Ballangen Energi AS – søknad om planendring for Røvatn kraftverk i Ballangen kommune – NVEs vedtak

NVE gir ikke tillatelse til Ballangen Energi AS til å flytte inntaket til planlagte Røvatn kraftverk fra Røvasselva til Røvatn. Fordelene ved tiltaket vurderes ikke som større enn ulempene for allmenne og private interesser.

Figur 1. Opprinnelig omsøkt inntak i Røvasselva (til høyre) og nytt forslag til inntak i Røvatn (til venstre)

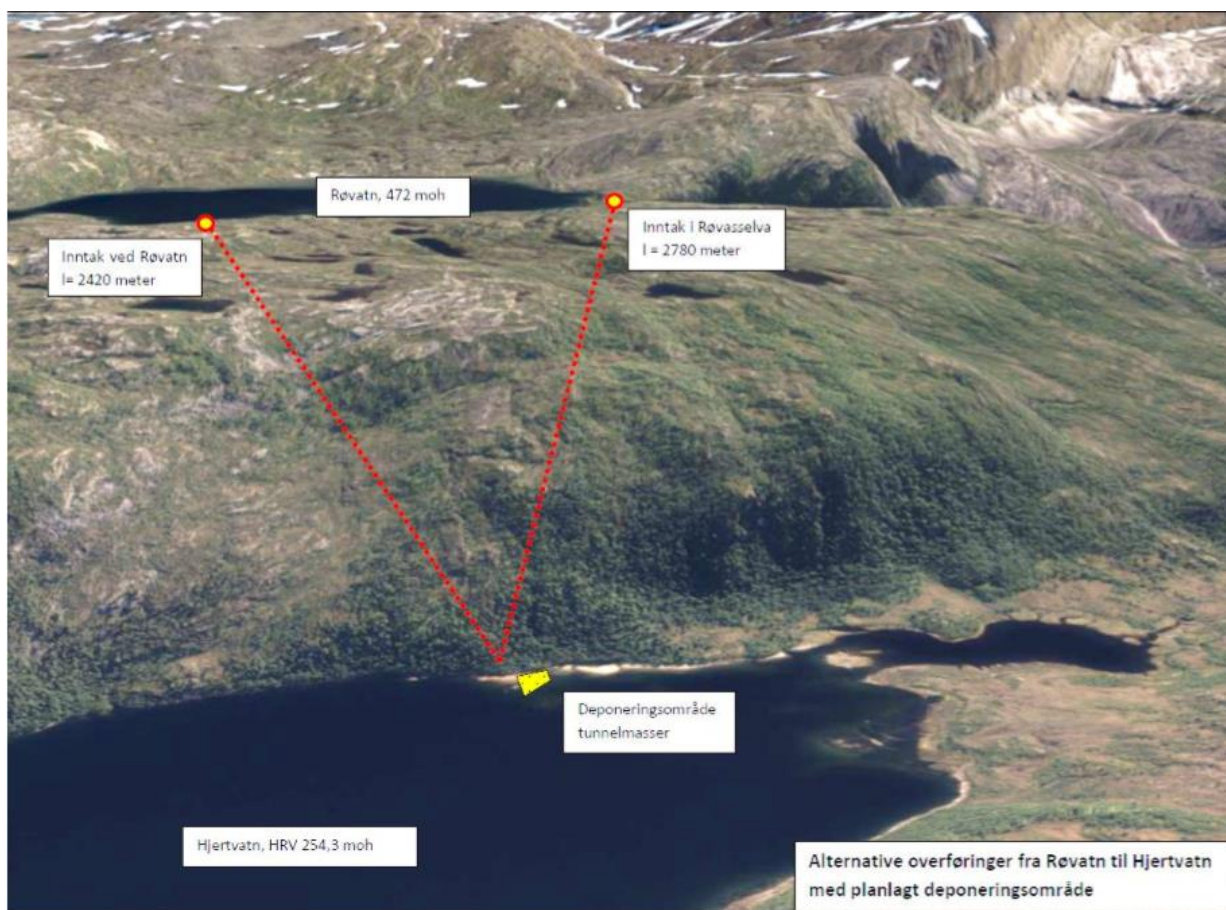
vesentlig negativ effekt i Røvatnet, og vil være noe bedre enn opprinnelig løsning for en kalkrik lokasjon nær opprinnelig inntak. Imidlertid vil konsekvensene for to bekkekløfter av B- og C-verdi med fossesprutsoner i Røvasselva være de samme som med opprinnelig inntak. Det vil heller ikke være endring i virkningene på verneverdiene i Melkevatn-Hjertvatn-Børsvatn naturreservat, og Fylkesmannen opprettholder derfor sin innsigelse.

Naturvernforbundet skriver i brev av 30.10.2017 at endringen er så omfattende at konsesjonsspørsmålet bør behandles på nytt. Naturvernforbundet mener at en flomterskel ved utløpet av Røvatn vil bli å betrakte som en dam, og Røvatn som et regulert vann, med store konsekvenser for strandsonen. Forbundet kan støtte en endring som medfører at inntaket flyttes fra elva til selve vannet, dersom det ikke bygges en terskel i utløpet av Røvatn.

Flytting av inntaket vil medføre overløpsterskel og arrangement for minstevannføring ved utløpet av Røvatn, samt terskel, kulp og inntaksarrangement på vannets vestside. Opprinnelig inntak var planlagt med dam, inntaksarrangement og minstevannføringsslipp i Røvasselva, omtrent 50 m nedstrøms utløpet.

Landskapsrommet rundt Røvatn er åpent, over tregrensa og med godt innsyn. NVE mener at planendringen vil gi flere og mer synlige inngrep enn det opprinnelige inntaket i Røvasselva, som er mer skjult. Inngrep ved vannet vil være negativt for opplevelsen av urørt landskap ved og rundt Røvatn, og vil påvirke friluftslivsinteressene her.

Samlet sett vil planendringen gi flere negative konsekvenser enn den opprinnelige søknaden. Etter en ny avveining mellom fordeler og ulemper kommer vi til at planendringen har for store negative konsekvenser og bør avslås.

NVE mener at fordelene ved tiltaket ikke er større enn skader og ulempe for allmenn og private interesser, slik at kravet i vannressursloven § 25 ikke er oppfylt. NVE gir derfor ikke tillatelse til Ballangen Energi AS iht. vannressursloven § 8 til å flytte inntaket til planlagte Røvatn kraftverk fra Røvasselva til Røvatn.
